INFORME DE EVALUACIÓN DEL EsIA DEL PROYECTO

"EXTRACCIÓN DE MINERALES NO METÁLICOS (GRAVA DE RÍO Y TOSCA)".

Ubicación: El Suay, Corregimiento de Ponuga, Distrito de Santiago, Provincia de Veraguas.

No. de Expediente: DEIA-II-M-009-21

Reunión Previa a la inspección

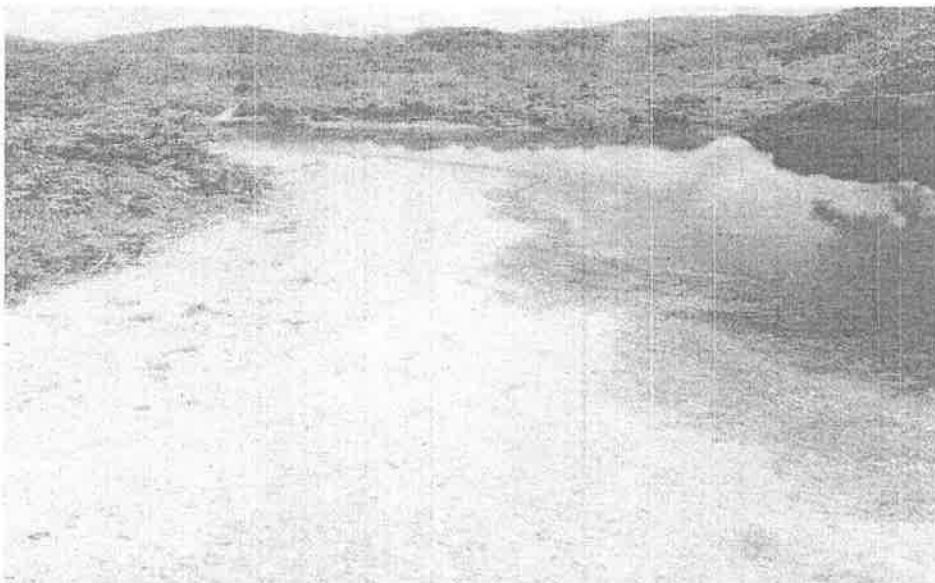
Posteriormente se inició el recorrido de campo, en la cual se pudo observar que las zonas 1 y 2 de (extracción de grava del río suay) están cercano al puente sobre el río en mención. En los márgenes del cauce de río suay de ambas zonas, sobre todo en la zona 1 está bastante erosionada. El cauce del río es quebrado, con algo gravas acumuladas en la orilla y con restos de árboles caídos. La promotora Puentes y Calzadas en su estudio de EsIA del proyecto de la carretera contemplan limpieza del cauce 50 mts a la derecha del puente y 50 mts a la izquierda del puente.

Verificación de Zona 1 y 2.

Zona 1 de extracción de grava

Zona 2 de extracción de grava

Zona de Trituración

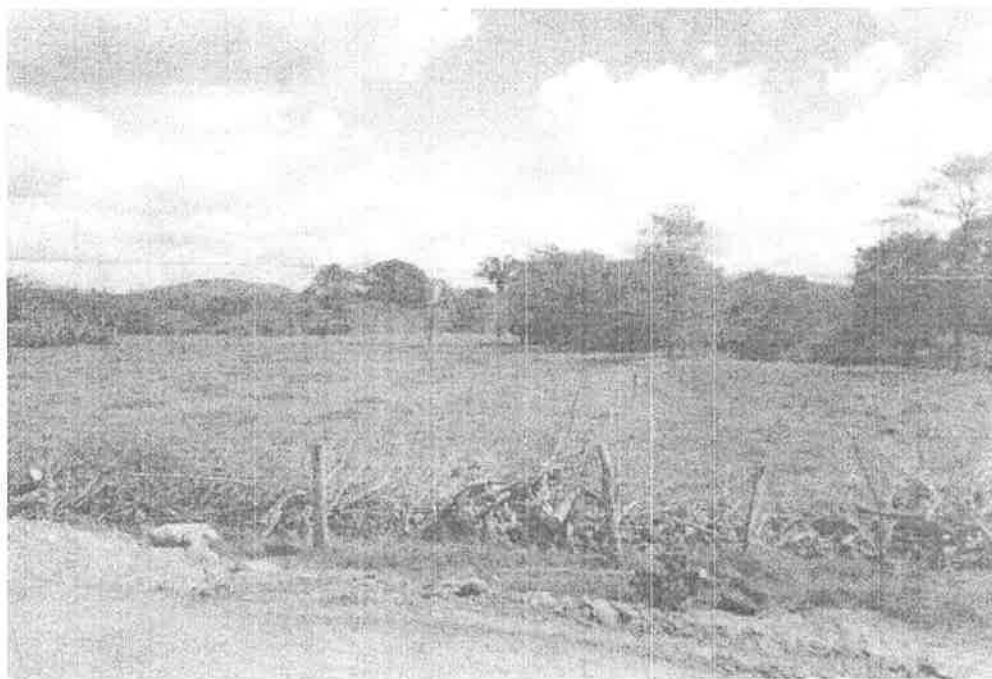
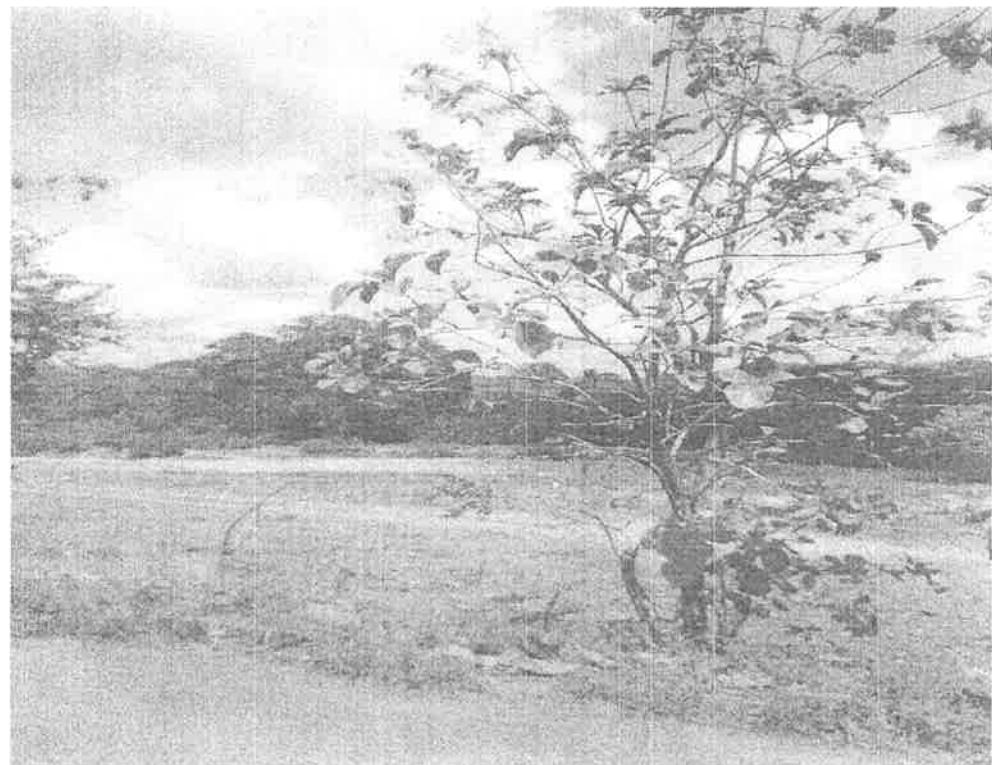
La zona de trituración está prevista ubicarse en una área plana cercano a la orillas del río suay (zona 2), dicha áreas en la época lluviosa tiende a ser inundada con el aumento del caudal del río suay.

Zona 3 extracción de tosca.

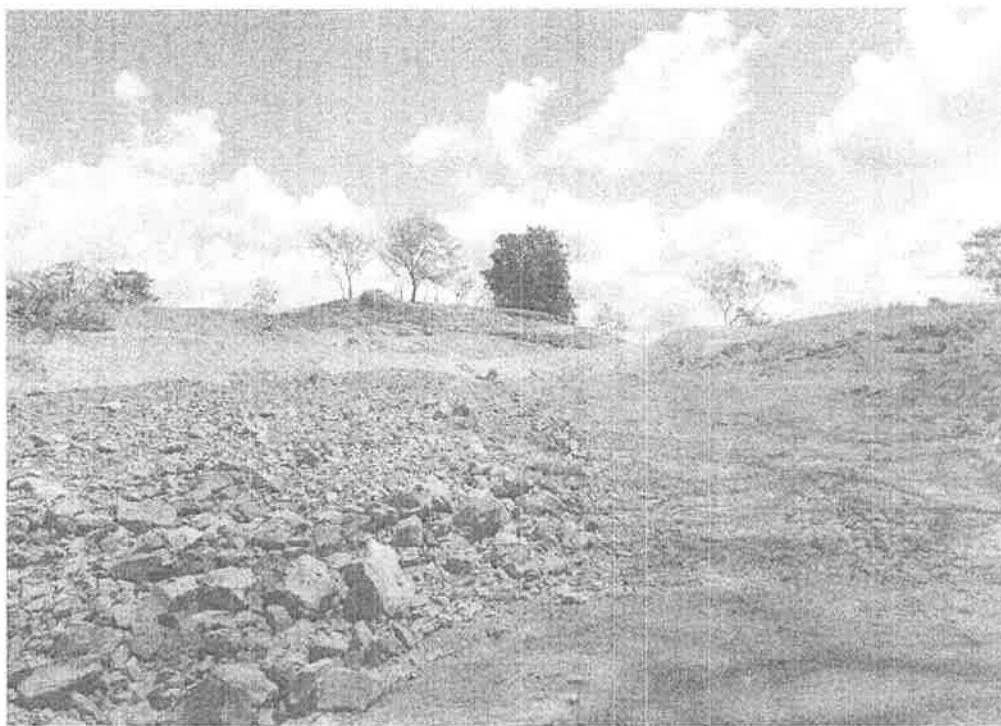
En cuanto a la ejecución de trabajos en la Zona de trituración, zonas 1 y 2 de extracción de grava de río hay un 0% de ejecución, a diferencia de la zona 3 que pudo observarse trabajos realizados en 10% aproximadamente, pero según el representante de la promotora, la razón es la construcción de la carretera de acceso para la zona 3 donde tiene previsto extraer la tosca. El consultor indicó que para los trabajos realizados tiene permiso de extracción de tosca menor a 100 mts³. Se pudo observar cercano a la Zona 3 una Quebrada.
